Die neuen Regeln für Abdichtungen – Flachdachrichtlinie

Stand: Dezember 2016

Änderung der Flachdachrichtlinie 12/2016

Ohne Überdachung:

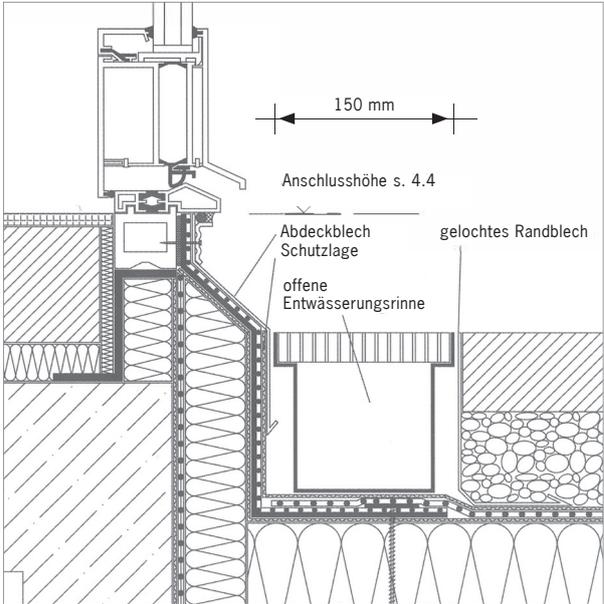
- Gitterrostbreite mindestens 150 mm
- Grundforderung: Spritzwasserbelastung minimieren

Mit Überdachung:

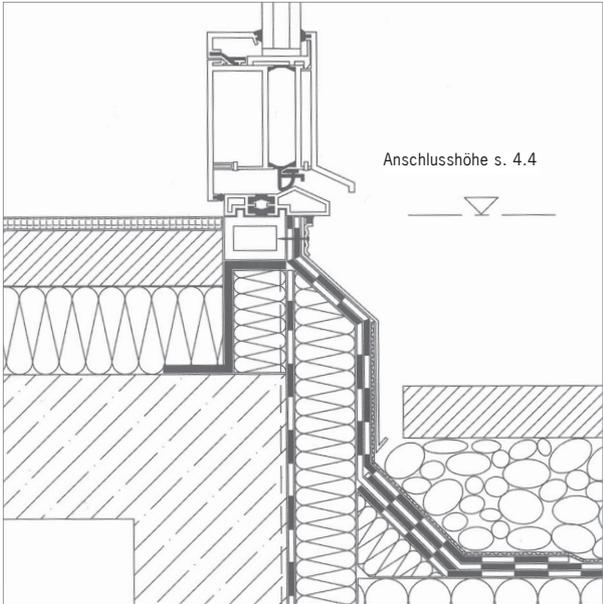
- keine Anforderung an eine Rinnenbreite Grundforderung: Spritzwasserbelastung minimieren (somit ist die Größe des Vordaches abhängig von den örtlichen Verhältnissen)
